改善箇所説明図

改善内容

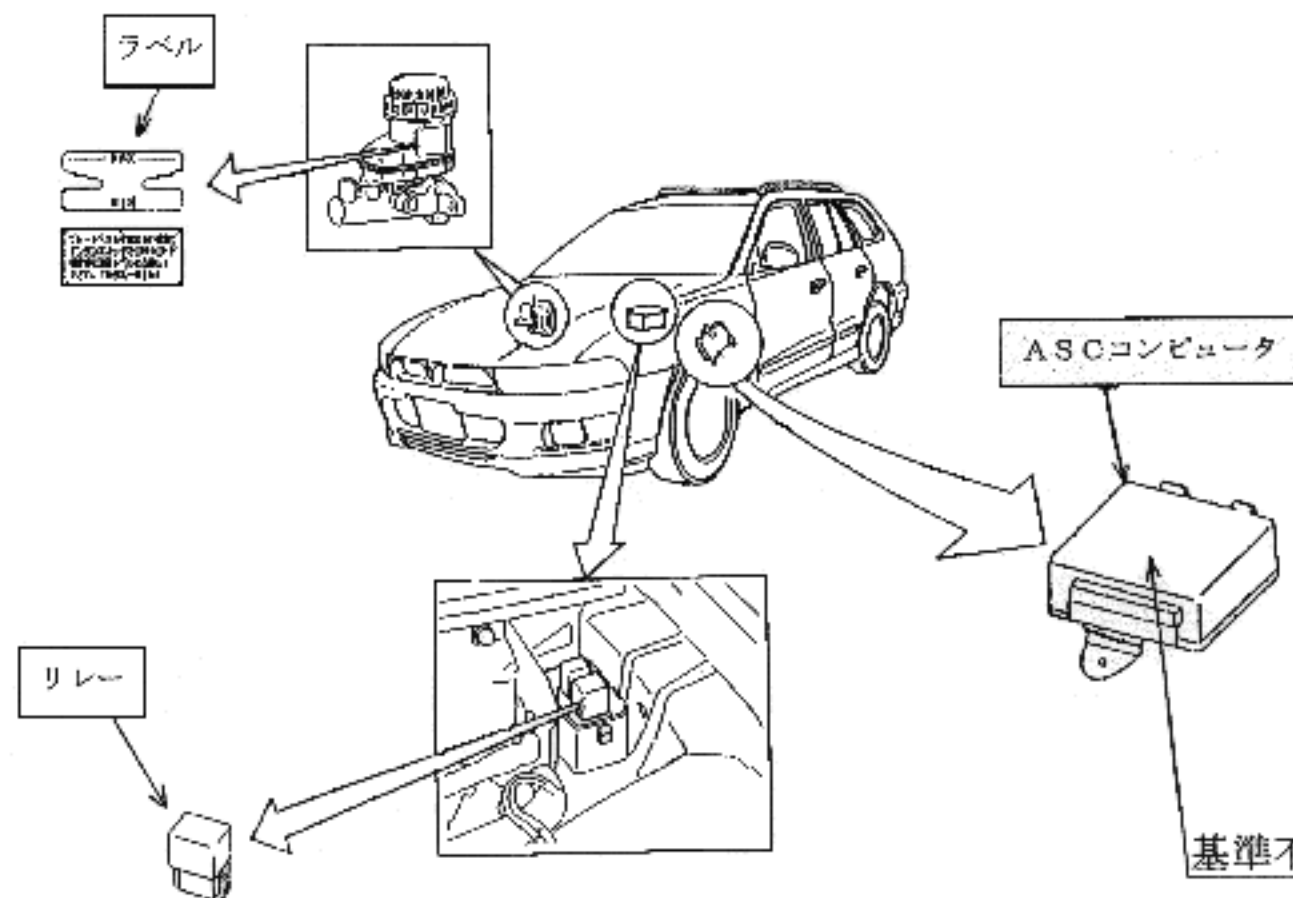
制動装置の車両挙動制御機能（アクティブスタビリティコントロールシステム：ASC）において、制動制御のプログラムに不具合があり、ASCが誤作動することがあり、最悪の場合、ブレーキ効き不良となるおそれがある。

全車両、ASC制御コンピュータ及びリレーを改善品と交換すると共に、リザーバタンクの液面表示を変更する。

識別：助手席側ドアチェック取付金具部に白色又は黄色ペイントを塗布する。

注：□内は交換部品を示す。
